WYJAŚNIENIA TREŚCI SWZ

Dotyczy: Postępowania pn. „Łączymy Pokolenia” - zmiana sposobu użytkowania budynku na przedszkole, klub dziecięcy oraz klub seniora wraz z jego przebudową oraz zagospodarowaniem terenu (IR.271.9.2021.EZ)

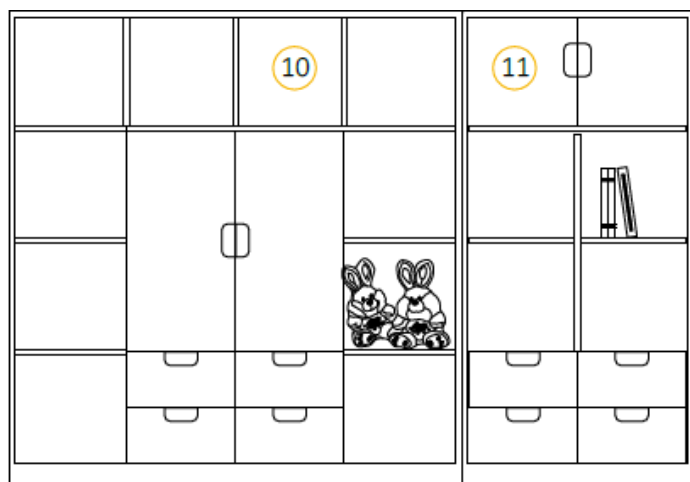
W wyposażeniu Klub dziecięcy występują regały do przechowywania wg załącznika nr 1 i 2 do kosztorysu. Brak takich załączników w materiałach przetargowych. Wnosimy o uzupełnienie brakujących elementów dokumentacji przetargowej.

Element 10:

Element 11:

Wym. 79 x 42 x 162 (h) – wymiary podano w zaokrągleniu do pełnych cm

4 półki otwarte

2 szerokie szuflady

Szafka z drzwiczkami (wielkość analogiczna do 2 półek otwartych)

Płyta laminowana w tonacji klonu gr. 18mm – korpus mebla

Grafika poniżej obrazuje oczekiwany podział mebla

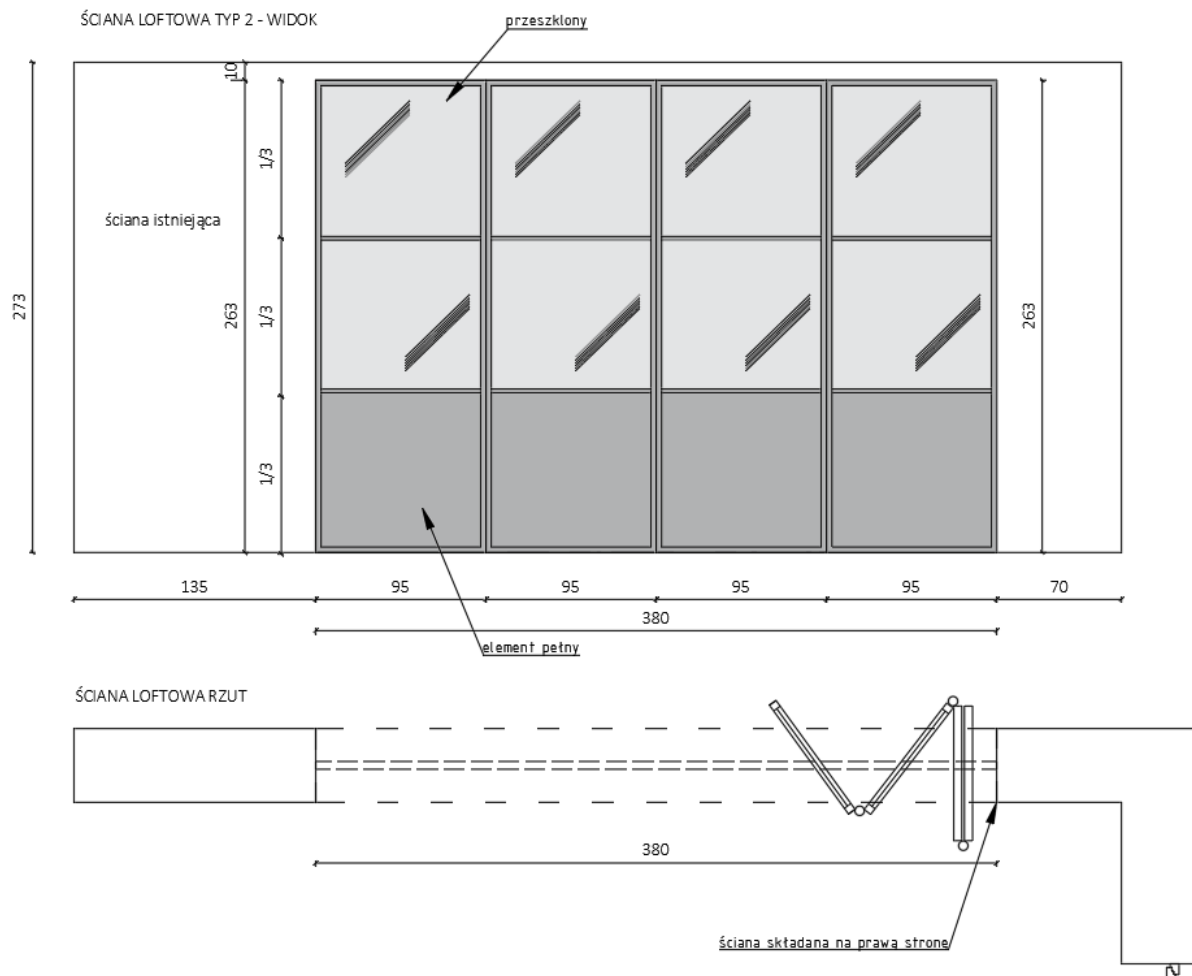
W dziale wyposażenia Klub seniora przyjęta jest ściana loftowa z określeniem ceny 26.432,70 zł całkowicie przeszklonej. Czy do wyceny należy przyjąć ścianę w tej cenie? Brak określenia parametrów tej ściany – rodzaju materiału, szkleniem itp. Wnosimy o wyjaśnienie tych zapisów i określenie parametrów technicznych tej ściany.

ŚCIANA LOFTOWA SKŁADANA, HARMONIJKOWA,

ELEMENT NA ZAMÓWIENIE, KOLOR RAL 9005,

SKRZYDŁA SKŁADANE W OSI

ŚCIANA Z MASKUJĄCĄ BLACHĄ W CZĘŚCI DOLNEJ.
PRZESZKLONA GÓRĄ.

Wymiary tej ścianki to 3,8x2,6m

Element na indywidualne zamówienie - powyżej grafika obrazująca oczekiwany efekt wizualny (przykładowe zdjęcie z internetu). Załączone zdjęcia mają charakter poglądowy, mają na celu zobrazowanie oczekiwań co do przedmiotu zamówienia w zakresie kształtu, formy, nie należy ich traktować jako wskazania producenta.

Grafika (wycinki z projektu) poniżej obrazuje oczekiwany podział mebla typ 1 i typ 2

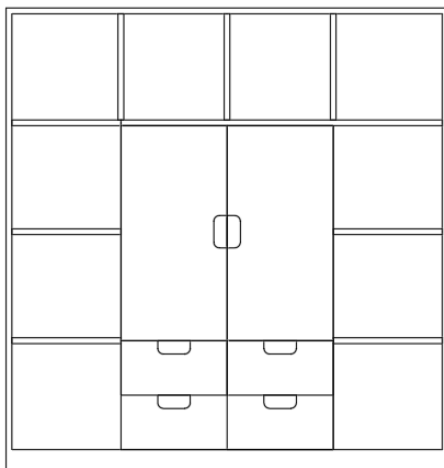
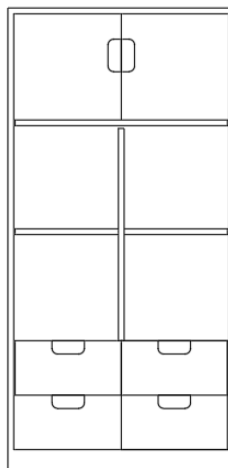
Brak załączników do kosztorysu dotyczących regałów w poz 30 i 31 w dziale przedszkola sale.

Regał typ 1:

Regał typ 2:

Regał typ 3:
